**RECUPERO VOLUMETRICO DELLE AREE
INTERNE AL COMPARTO ECOLOGICO
UBICATO IN LOC. GELLO DI PONTEDERA (PI),
MEDIANTE LA COSTRUZIONE DI UN NUOVO
LOTTO DI AMPLIAMENTO DELLA DISCARICA
PER RIFIUTI SPECIALI NON PERICOLOSI**

PROGETTO DEFINITIVO

RELAZIONE TECNICA CHIARIMENTI EX CDS DEL 05/12/2024

Figura 2.3 - Ecofor Service S.p.A. e Belvedere S.p.A.; domini di calcolo utilizzati nei rispettivi studi meteo climatici

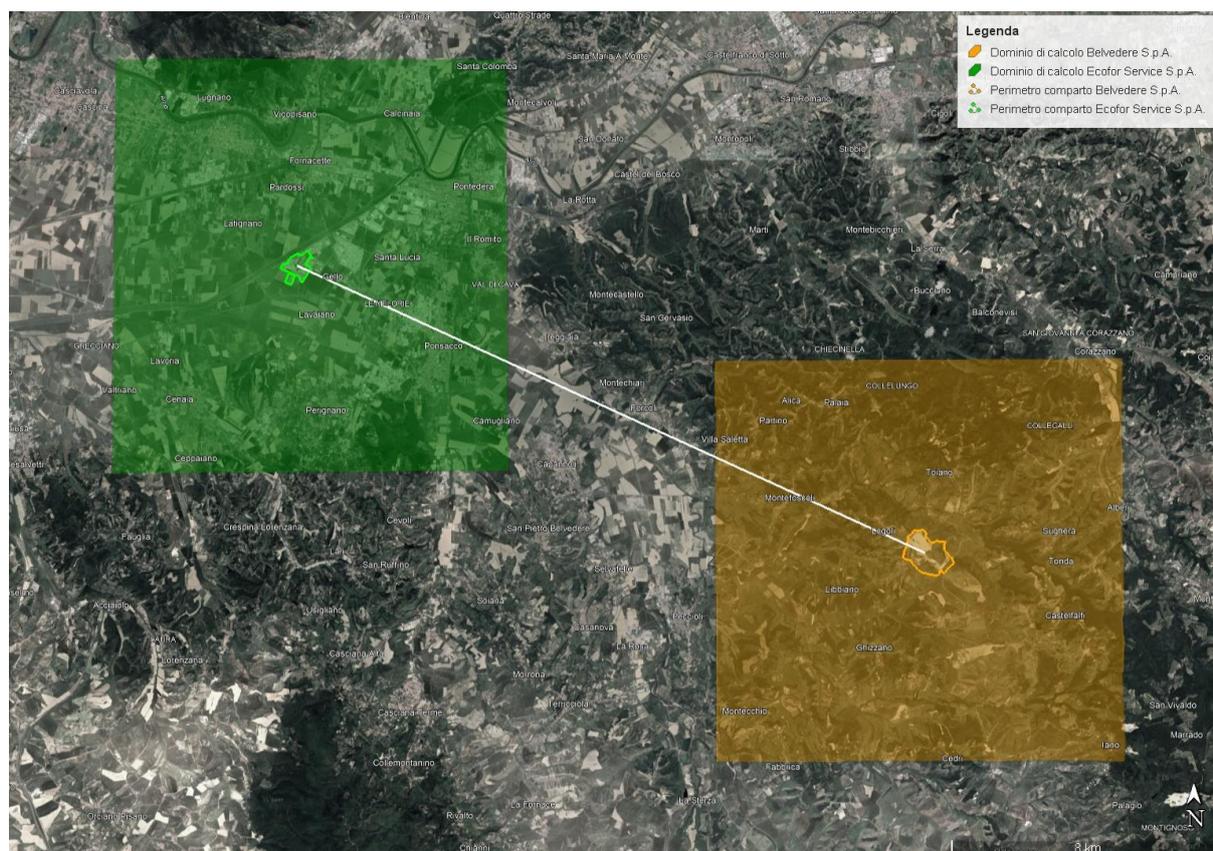
In riferimento infine alla lettera d) dell'elenco di richieste avanzate all'esito della Conferenza interna del 25/11/2024, di seguito si forniscono alcuni elementi tecnici per illustrare l'assenza di interferenza, in termini di impatti, del progetto di ampliamento della Società Ecofor Service S.p.A. rispetto a quello della Società Belvedere S.p.A., entrambi attualmente in fase di valutazione della Compatibilità Ambientale.

Per quanto attiene alla componente ambientale **Aria**, nella seguente immagine si riportano i domini di calcolo utilizzati negli studi meteo climatici trasmessi a corredo delle istanze di PAUR rispettivamente per il progetto in esame (elaborato SIA04-ARIA) e per il progetto di ampliamento della discarica gestita da Belvedere S.p.A. (elaborato SMD-RT-010). L'area di indagine, ovvero il dominio di calcolo in cui operano i processori meteorologici, corrisponde per entrambi gli studi ad un quadrato di 11 x 11 km centrato sulla sorgente, senza sovrapposizione. I due impianti distano infatti circa 20 km in linea d'aria l'uno dall'altro. Entrambi gli studi hanno permesso inoltre di verificare che nessun impatto sulla componente Aria presenta ricadute esterne all'areale considerato. Per quanto esposto non si ravvisa la presenza di impatti cumulativi sulla componente Atmosfera per i due progetti di ampliamento di discarica attualmente in fase di valutazione della Compatibilità Ambientale.

Figura 4:1 – Compendio ex Geofor S.p.A. – Stralci opere di demolizione

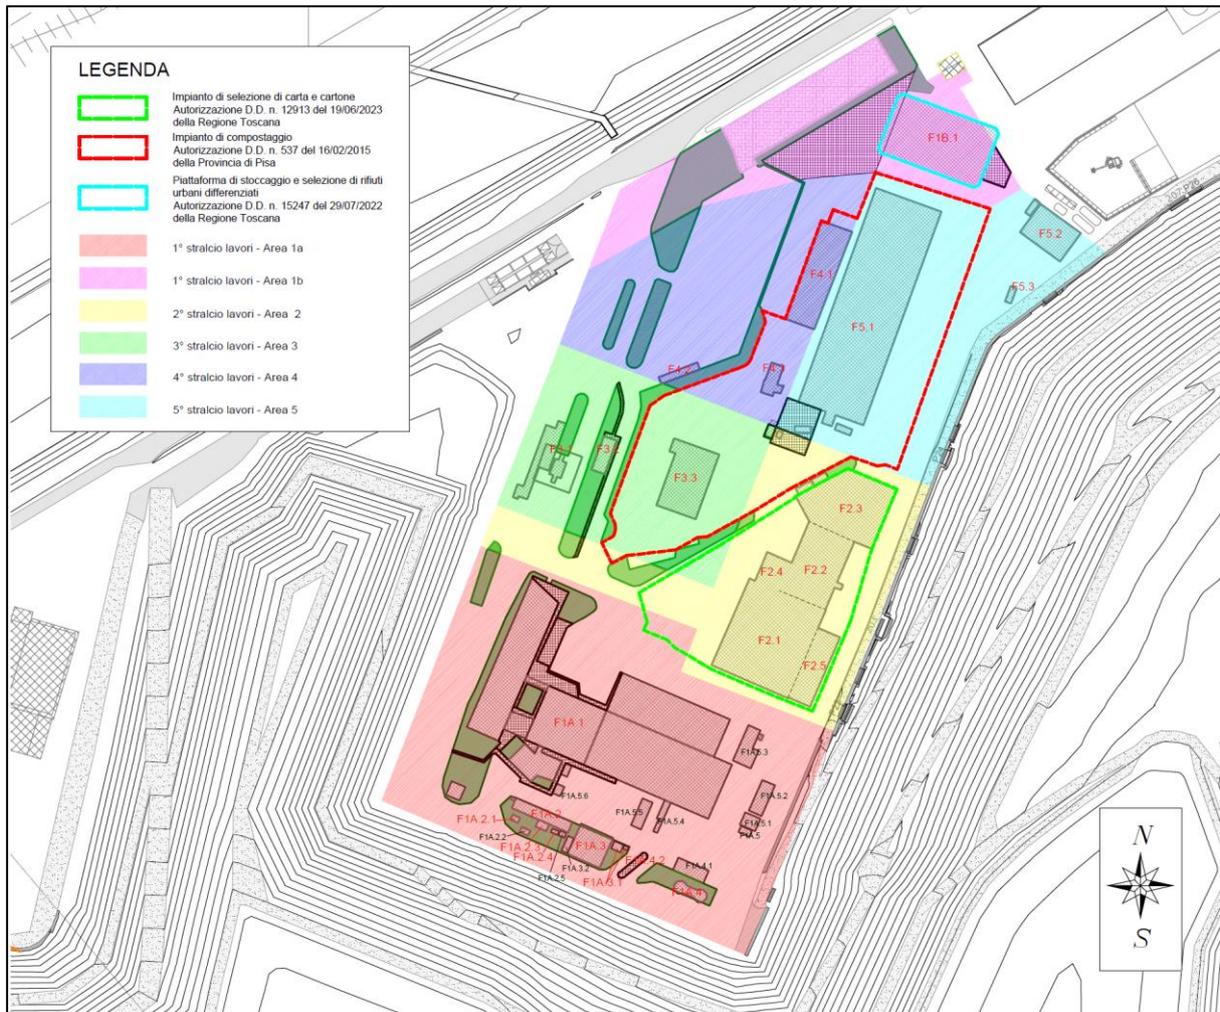
Non risultano fornite informazioni in merito a quanto richiesto, ai fini di poter verificare la necessità di modificare le autorizzazioni esistenti nelle quali sono ricomprese le infrastrutture da demolire. Tali informazioni dovranno essere acquisite dal proponente prima di procedere al rilascio dell’AIA, nel caso di valutazione favorevole, ricompresa nel PAUR.

Con il documento in esame si vuole precisare che, nelle aree in dismissione, l’attività di gestione rifiuti svolta da Geofor S.p.A. ricade esclusivamente all’interno dei perimetri raffigurati, afferenti alle relative autorizzazioni ambientali sopra richiamate, e che esternamente a tali sedimi non sono presenti ulteriori autorizzazioni a carattere ambientale e non sono mai state svolte, anche storicamente, attività di gestione rifiuti.

Per le autorizzazioni sopra richiamate, in particolare, con D.D. 24652 del 09/11/2024 e D.D. 24950 del 12/11/2024 della Regione Toscana si sono conclusi i relativi iter per l'approvazione delle modifiche presentate e dei relativi piani delle dismissioni, ai sensi dell'Art. 208 del D.lgs. 152/06 e s.m.i.. L'esecuzione dei piani delle dismissioni comporterà la comunicazione, da parte del Gestore, della avvenuta cessazione delle autorizzazioni ambientali vigenti.
